**SOLICITATION AMENDMENT
MODIFICATION DE L'INVITATION**

Title - Sujet Office Space Fit-up	
Solicitation No. - N° de l'invitation EP916-200166/A	Amendment No. - N° modif. 005
Client Reference No. - N° de référence du client 20200166	Date 2019-06-10
GETS Reference No. - N° de référence de SEAG PW-\$\$\$FG-368-77183	
File No. - N° de dossier fg368.EP916-200166	CCC No./N° CCC - FMS No./N° VME
Solicitation Closes - L'invitation prend fin at - à 02:00 PM on - le 2019-06-19	Time Zone Fuseau horaire Eastern Daylight Saving Time EDT
F.O.B. - F.A.B. Plant-Usine: <input type="checkbox"/> Destination: <input checked="" type="checkbox"/> Other-Autre: <input type="checkbox"/>	
Address Enquiries to: - Adresser toutes questions à: Dagenais, Nathalie	Buyer Id - Id de l'acheteur fg368
Telephone No. - N° de téléphone (613) 859-0695 ()	FAX No. - N° de FAX () -
Destination - of Goods, Services, and Construction: Destination - des biens, services et construction:

ADDENDUM No. 5

project **ÉDIFICE C.D. HOWE**
NIVEAU C2
RÉAMÉNAGEMENT
235, RUE QUEEN, OTTAWA, ONTARIO

drawing **DÉTAIL - 1/A112**
(PARTIEL & CORRIGÉ)
PHOTO 2/ADD1-SK1

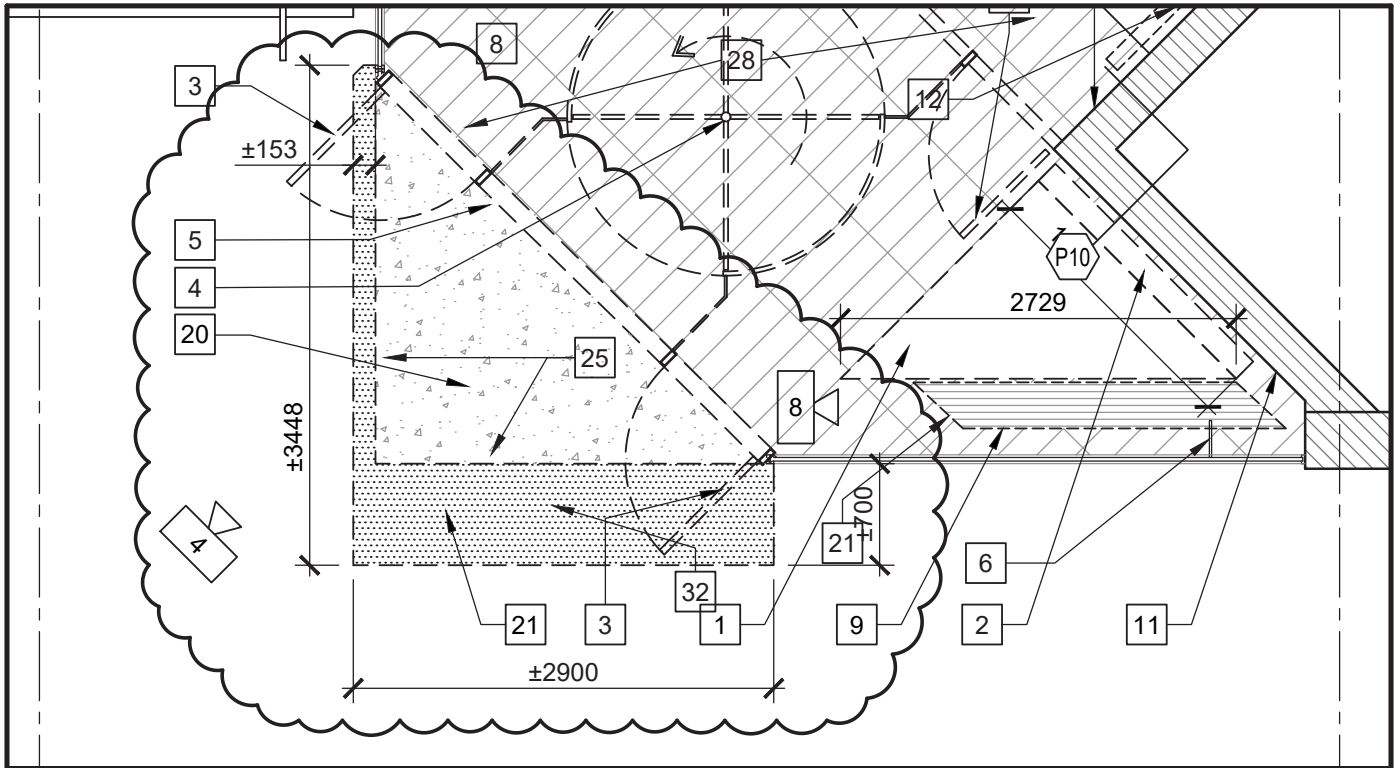
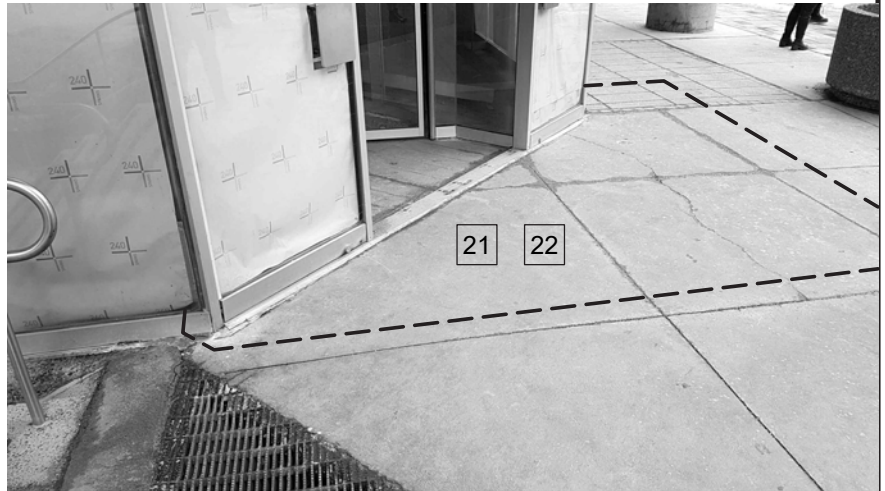
- .1 Refer to detail 1/A112 and attached SK1-ADD5

NOTES DE DESSIN RÉVISÉES ET SUPPLÉMENTAIRES SUR LE DESSIN A112

- 20. AJOUTER À LA NOTE 20: " LA SURFACE DES DALLES EST DE 3.5M2
- 21. EXTENSION DU PAVAGE DE BETON EXTERIEUR EXISTANT POUR LE RETRAIT
- 22. LORS DES TRAVAUX DE DÉMOLITION, EXAMINER L'ÉTAT DES OUVRAGES CONSTRUITS ET EN FAIRE RAPPORT AU REPRÉSENTANT DU MINISTÈRE.

Drawing no.	No. du dessin																																																								
SK2 - ADD5																																																									
<div>drawing</div> <div>DETAIL - 1/A121 (PARTIAL & REVISED) SK2 - ADD5</div>		<div>dessin</div>

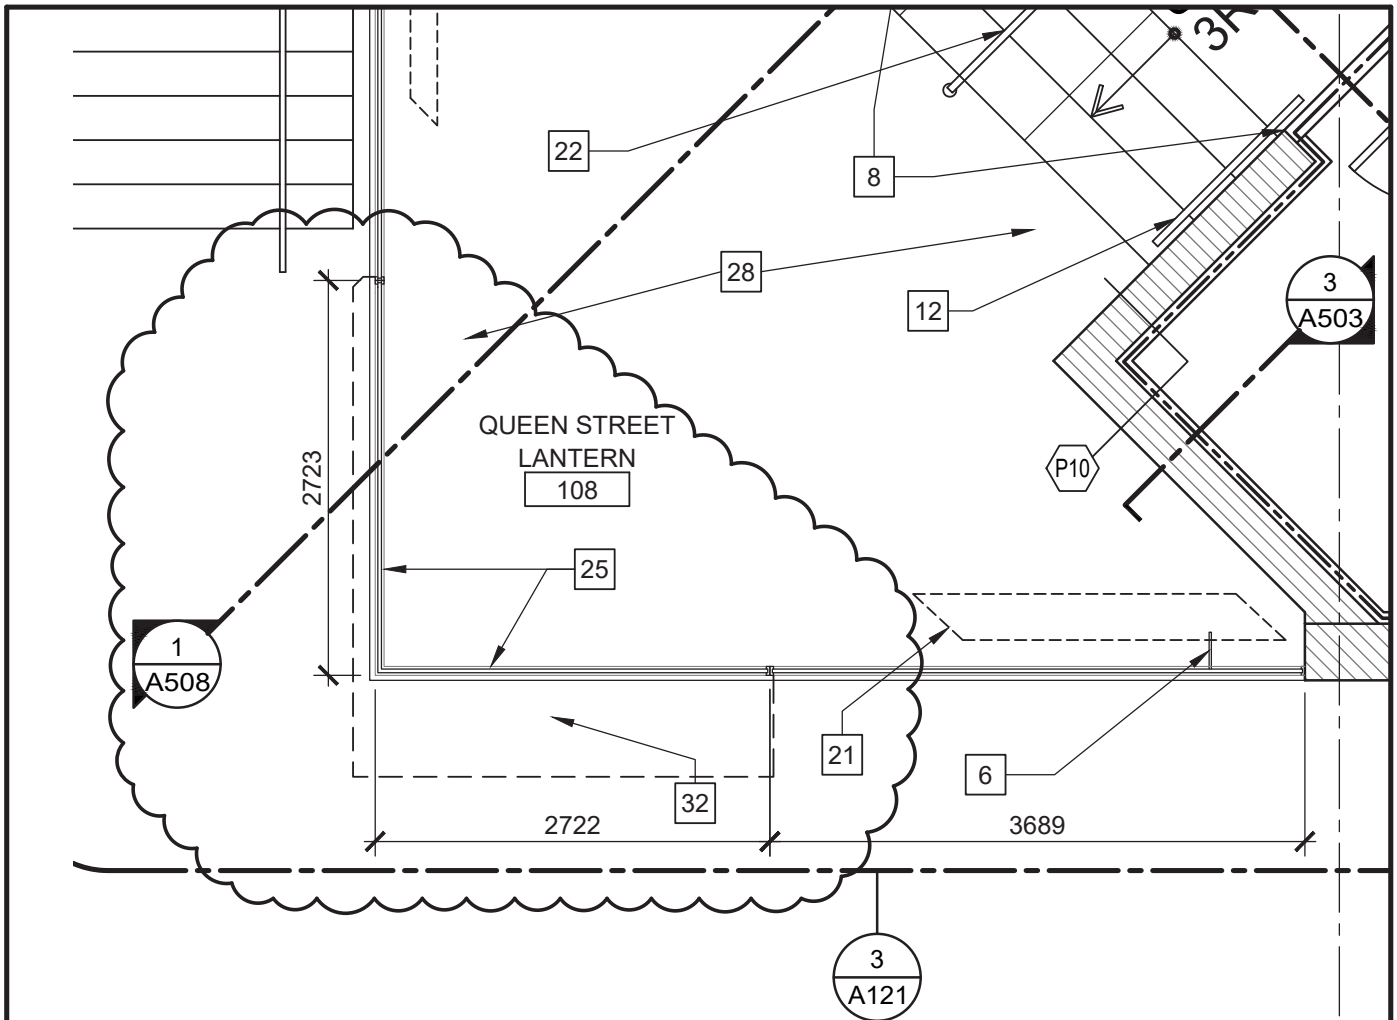
- .1 Refer to drawing note 10. **ADD** the following.
"Lift existing nominally 80mm thick stone slab, chip out existing mortar, apply new mortar and reset."
- .2 Refer to detail 1/121 and attached SK2- ADD5

REVISED & SUPPLEMENTAL DRAWING NOTES TO DRAWING A121

32. REPLACE REMOVED CONCRETE EXTERIOR PAVING WITH MATCHING CONSTRUCTION. AREA = +/- 2.5M². ASSUME UP TO 125mm THICK CONCRETE SIDEWALK WITH WELDED WIRE MESH ON 100mm COMPACTED GRAVEL BED. PROVIDE HAND TOOLED CONTRACTION JOINTS TO ALIGN WITH EXISTING. FILL GAP NEXT TO WALL WITH EXTERIOR JOINT COMPOUND.
